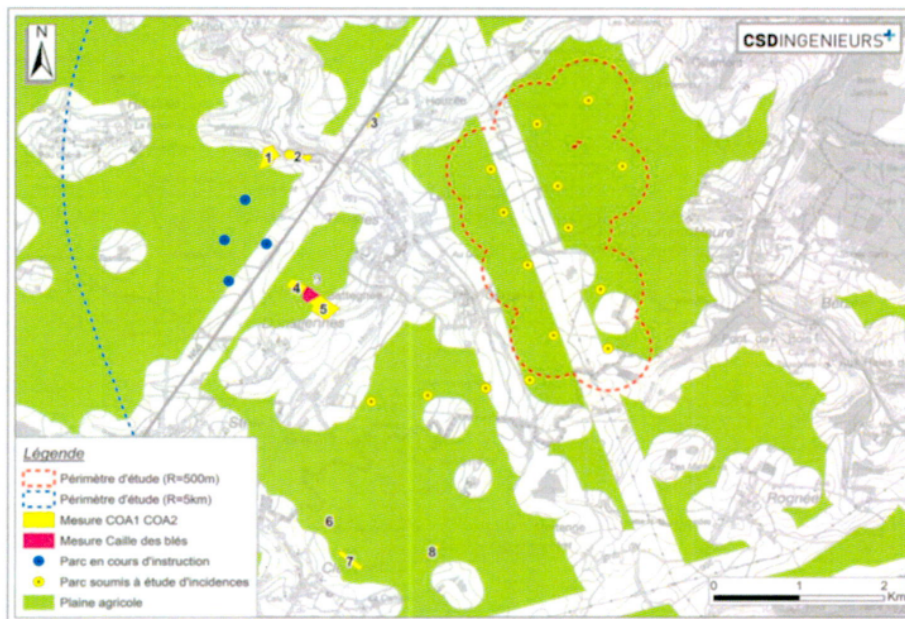
Figure 1 : Localisation des mesures de compensation proposées - extrait de l'EIE, fig. 96  
 Nous relevons que les blocs n°6, 7 et 8 sont situés dans la plaine agricole de Clermont, secteur de grand intérêt ornithologique et dans lequel la mise en place de mesures de compensation est particulièrement pertinente.

Les blocs n°1, 2, 4, 5 et 9 sont situés dans des zones moins intéressantes sur le plan ornithologique, mais dont l'intérêt reste suffisant pour y justifier la mise en place des mesures de compensation proposées.

En revanche, comme l'indique d'ailleurs l'EIE, le bloc n°3 est situé à moins de 100 mètres d'habitations et le long de la N53. Nous relevons en outre que cette parcelle est particulièrement isolée. Pour ces raisons, nous ne validons pas l'emplacement du bloc n°3 et considérons que celui-ci doit être déplacé.

Le demandeur de permis disposant des accords requis, nous exigeons que le bloc n°3 soit déplacé dans la plaine de Clermont, au niveau des parcelles cadastrées Walcourt, 5<sup>e</sup> Division (Clermont), section B, parcelles n°83A et 83B (entourées en rouge dans la figure ci-dessous).
